「北海道電力株式会社泊発電所の発電用原子炉設置変更許可申請書（3号発電用原子炉施設の変更）に関する審査書案」に対する意見提出用紙

北海道電力株式会社泊発電所の発電用原子炉設置変更許可申請書（3号発電用原子炉施設の変更）に関する審査書案

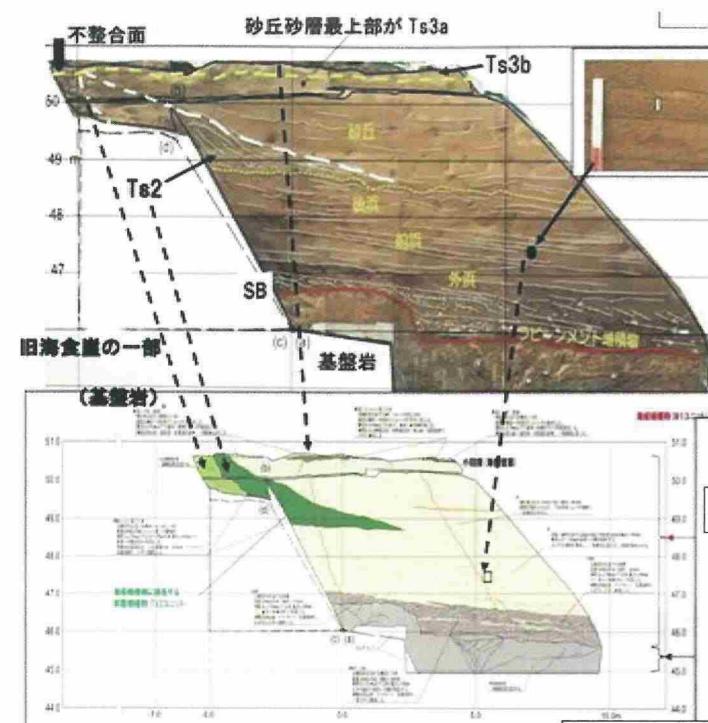
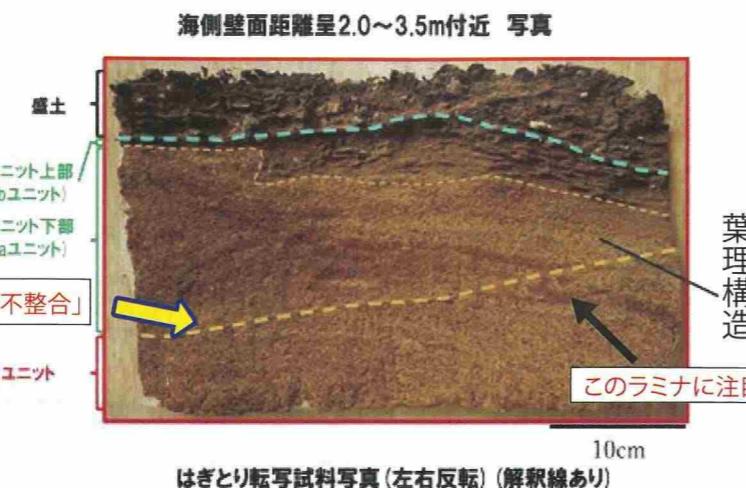
F1断層は、砂丘堆積物の中で上方に消滅しているのです。「不整合」で切られていのではありません。ですから活断層であることを否定できません。

砂丘堆積物の中の、茶褐色の薄いラミナ(葉層)が、北電の主張する「不整合」(太い黄色破線)をまたがって上下に連続しています。風で乱されただけで、「葉理」は続いているのですから「不整合」でないことは明らかです。

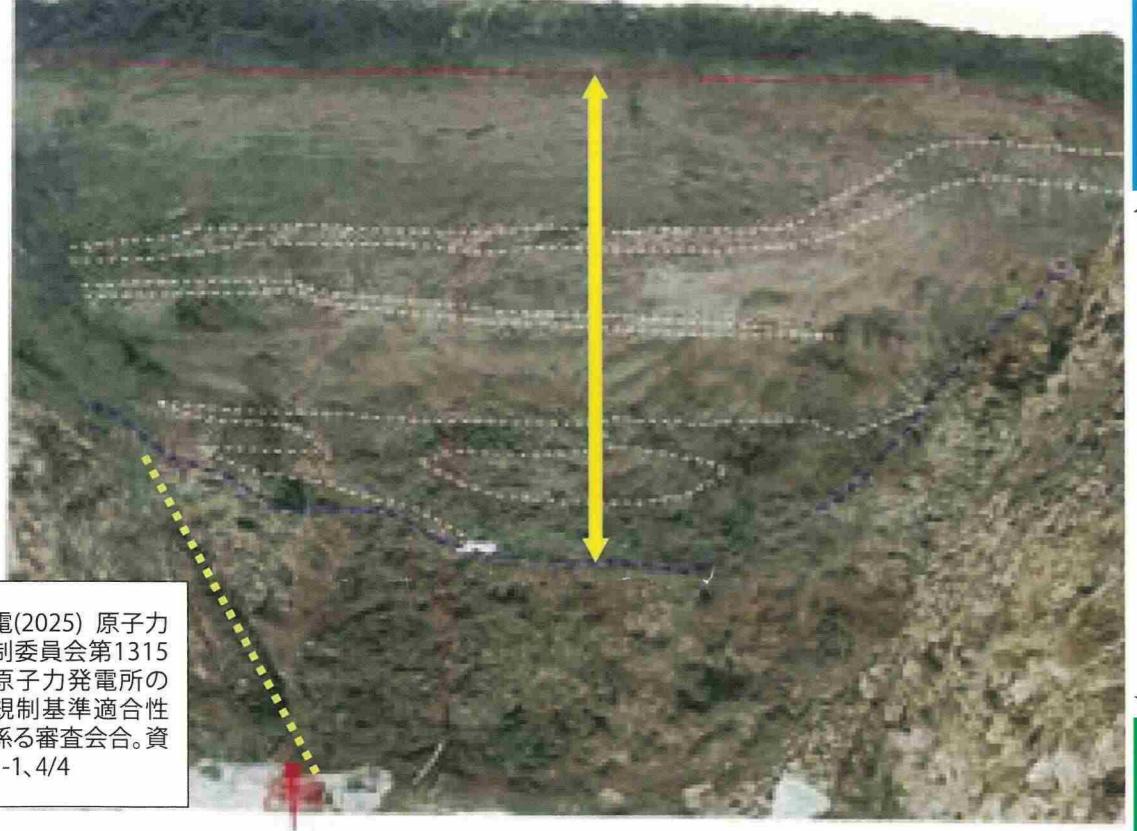
しかし、その証拠として提出された上の写真的緑枠の部分のCT画像では、B層をずらしているF1断層は、境界を越えて、C層の中まで明らかに入っています。

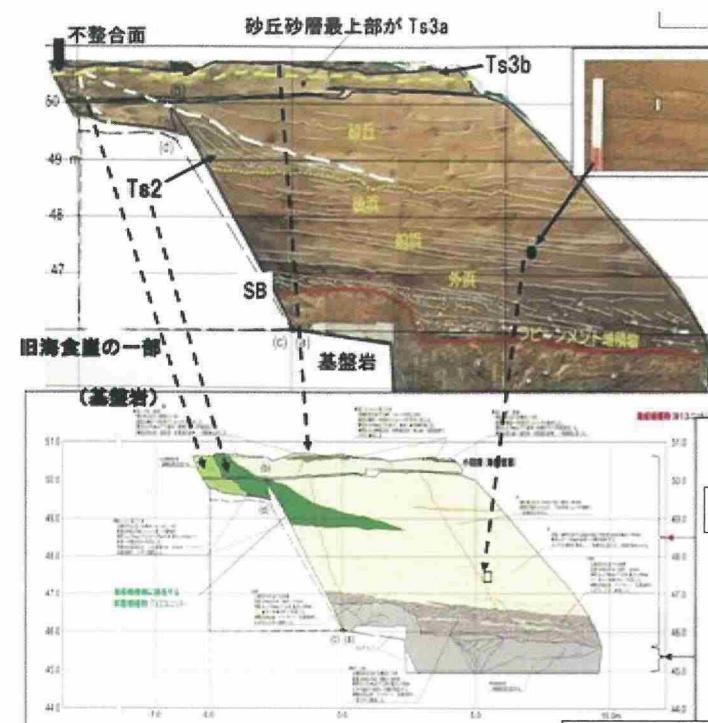
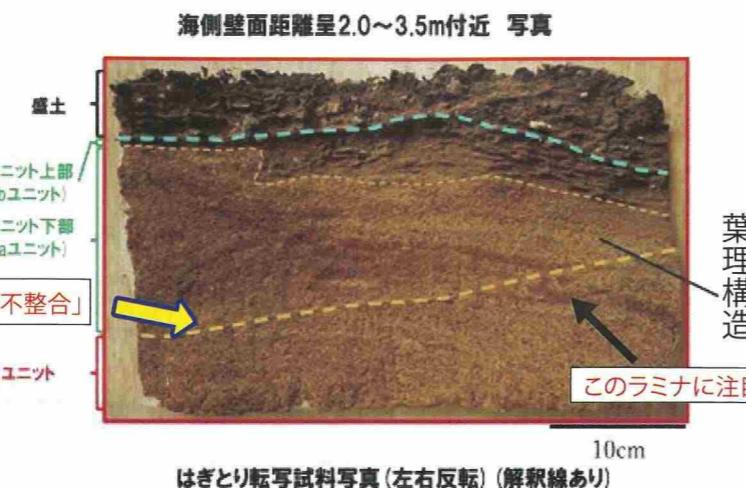
F1断層は、砂丘堆積物の中で上方に消滅しているのです。「不整合」で切られていのではありません。ですから活断層であることを否定できません。

砂丘堆積物の中の、茶褐色の薄いラミナ(葉層)が、北電の主張する「不整合」(太い黄色破線)をまたがって上下に連続しています。風で乱されただけで、「葉理」は続いているのですから「不整合」でないことは明らかです。

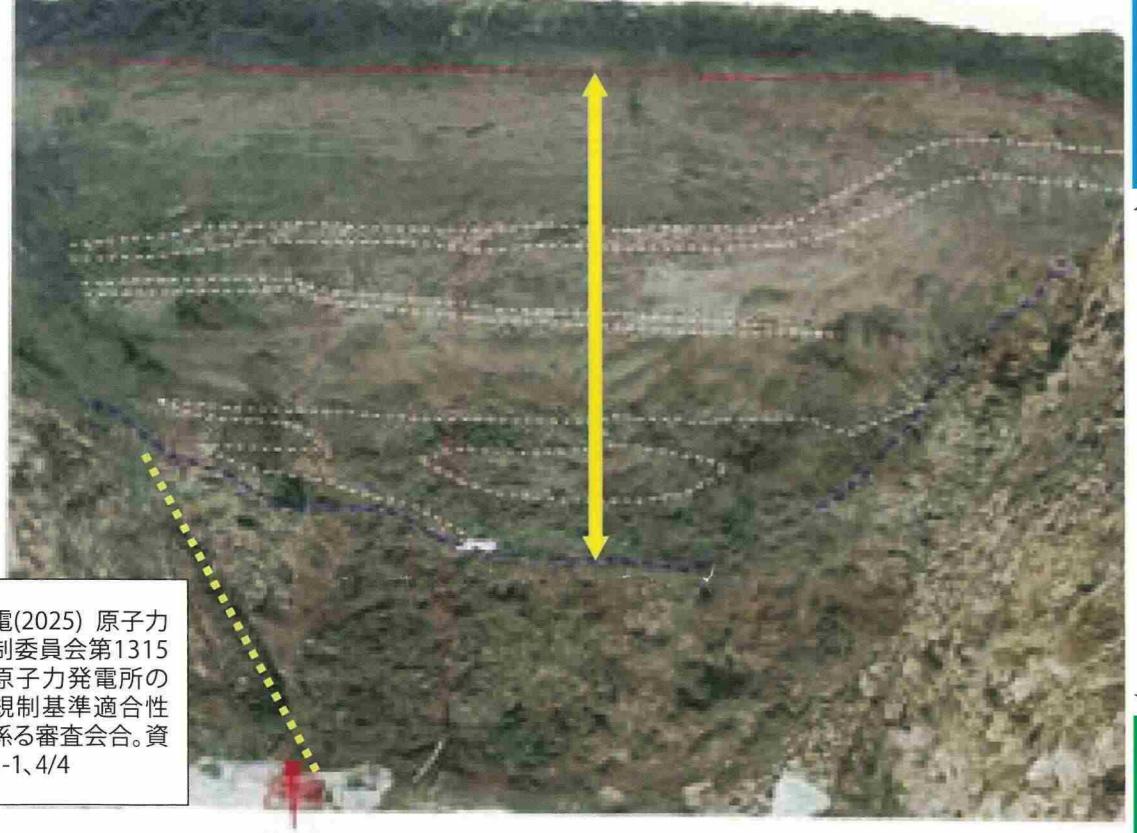
しかし、その証拠として提出された上の写真的緑枠の部分のCT画像では、B層をずらしているF1断層は、境界を越えて、C層の中まで明らかに入っています。
